# 発電用原子炉施設に係る特定機器の設計の 型式証明申請 設置許可基準規則への適合性について （第十六条関連）

2023.1.20  
日立造船株式会社

### 3.指摘事項に対する回答：指摘事項（コメント）リスト

#### 指摘事項 No.1

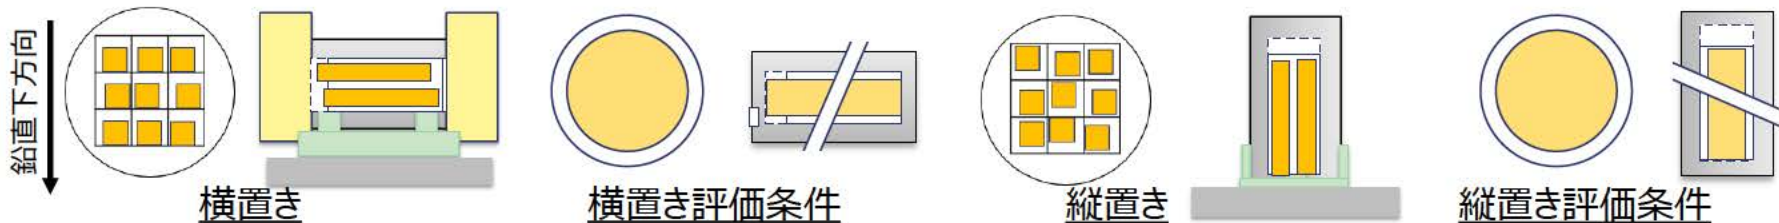
横置き(Hitz-B69型)と縦置き(Hitz-B52型)の違いによる安全機能の評価の違いについて、審査の中で詳細に説明すること。

#### (遮蔽機能に関する回答)

遮蔽機能の評価上影響を与える因子に対して、横置きと縦置きでは次のような違いが想定される。評価条件としてはそれぞれ保守的又は妥当な評価条件を設定している。

因子	横置き (Hitz-B69型)	縦置き (Hitz-B52型)	評価条件
燃料集合体の位置 (キャスク径方向)	<ul style="list-style-type: none"> <li>鉛直下方向への偏り</li> <li>水平方向には偏りなし</li> </ul>	<ul style="list-style-type: none"> <li>特定の方向への偏りなし</li> </ul>	(横置き・縦置き共通) 一般的な手法として燃料領域を均質化するため、偏りは無関係となる
燃料集合体の位置 (キャスク軸方向)	<ul style="list-style-type: none"> <li>蓋部側にバスケットと独立して移動する可能性あり</li> <li>底部側には、バスケットを突き抜けることはない</li> </ul>	<ul style="list-style-type: none"> <li>底部側に偏り、燃料集合体と一次蓋下面の間に空間が生じる</li> </ul>	(横置き) ・蓋部側の評価では、燃料集合体は蓋部に接し、バスケットは底部に接するものとして評価。 ・底部側の評価では、燃料集合体とバスケットは底部に接するものとして評価。 (縦置き) ・貯蔵状態の評価では、燃料集合体と一次蓋下面の間の空間を考慮。
バスケットの位置	<ul style="list-style-type: none"> <li>蓋部側に移動する可能性あり</li> </ul>	<ul style="list-style-type: none"> <li>底板に接する</li> </ul>	
貯蔵用緩衝体の有無	<ul style="list-style-type: none"> <li>貯蔵用緩衝体、貯蔵用緩衝体アダプターが取り付けられる</li> </ul>	<ul style="list-style-type: none"> <li>貯蔵用緩衝体等はない</li> </ul>	横置き(Hitz-B69型)の評価において、貯蔵用緩衝体(申請範囲外)は無視するため、共通の評価条件となる
